改善箇所説明図

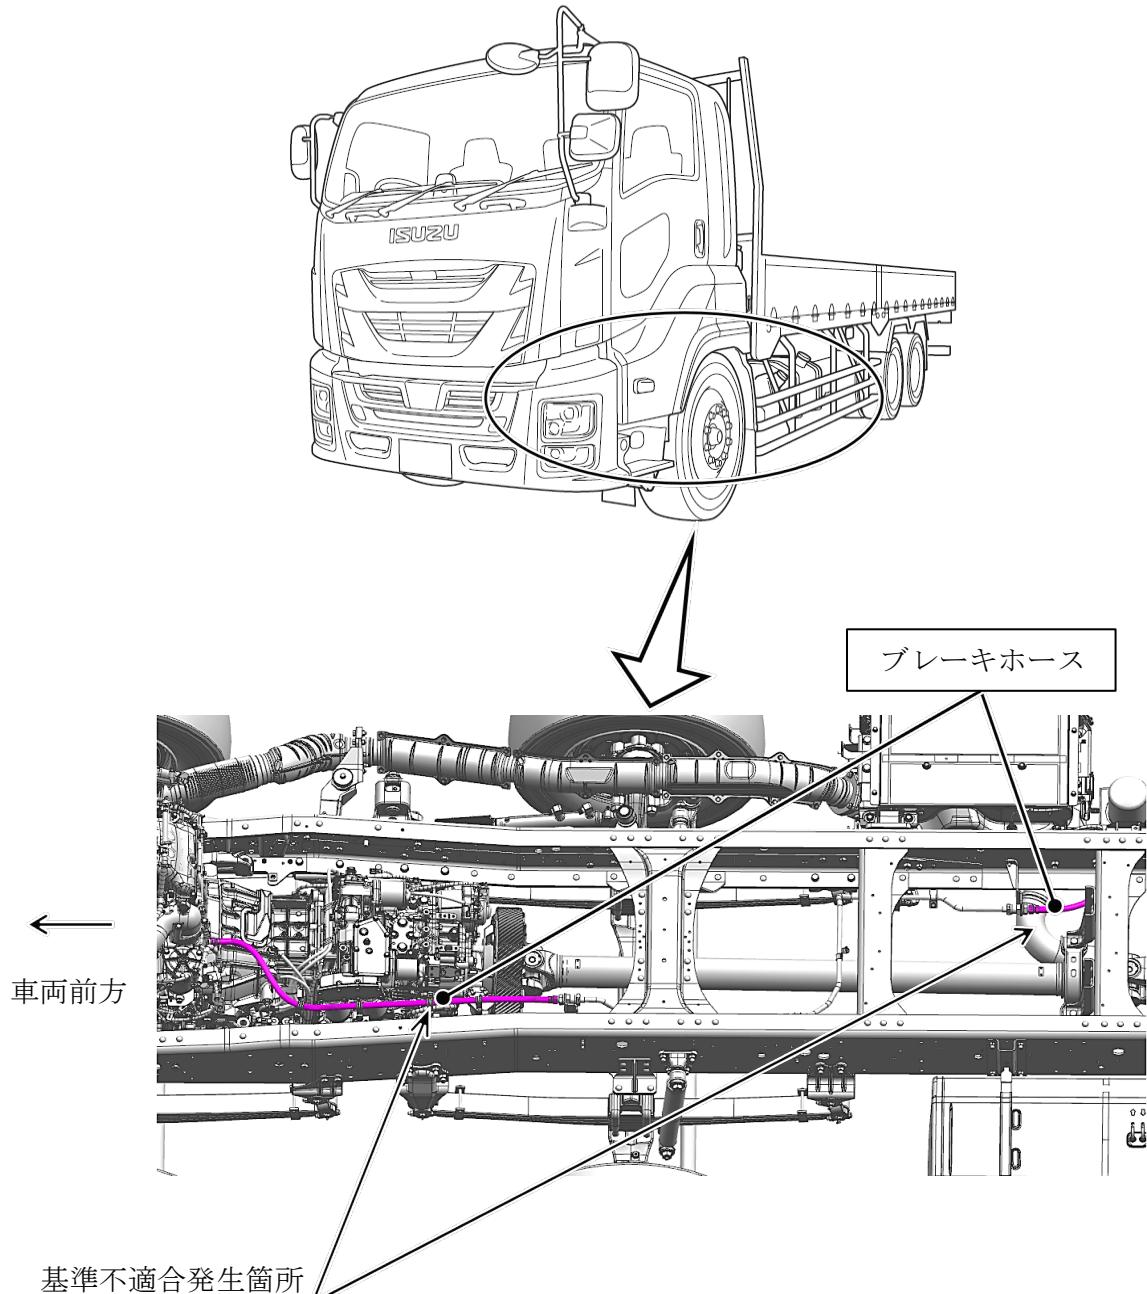
大型トラックのエアブレーキ用ブレーキホースにおいて、ホース製造工程での作業が不適切なため、耐久性が不足しているものがある。そのため、そのまま使用を続けると、当該ホースが破損してエアが漏れ、ブレーキ警告灯が点灯し、制動力が低下するおそれがある。

全車両、ブレーキホースの製造番号を点検し、対象となるものは良品に交換する。

識別：助手席側ドア開口部のシリアルナンバープレート付近に識別シール（金色）を貼付する。
